DECKBLATTPLANUNG

Deckblatt 2

zu Lageplan 3 und Zaunplan 3

B 50 neu, Vierstreifiger Ausbau zwischen Bhf. Zolleiche und Dienststellengrenze

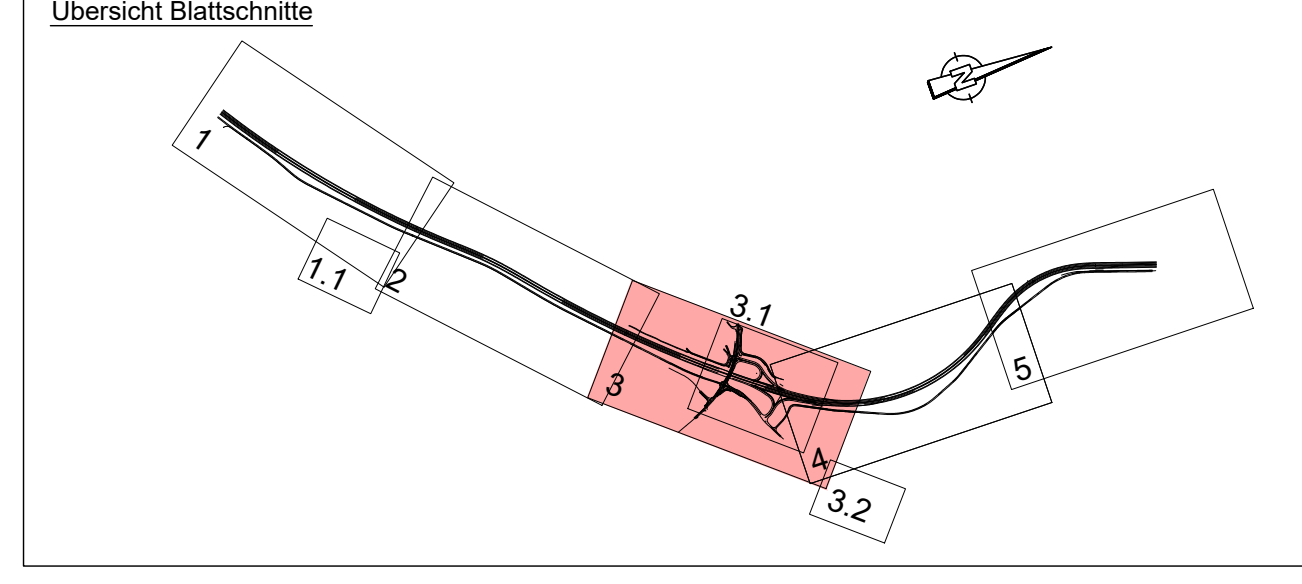
c			
b			
a	Lage WKZ-FL und WKZ südlich B 50 geändert	Okt. 2020	Karbach
Nr.	Art der Änderung	Datum	Name
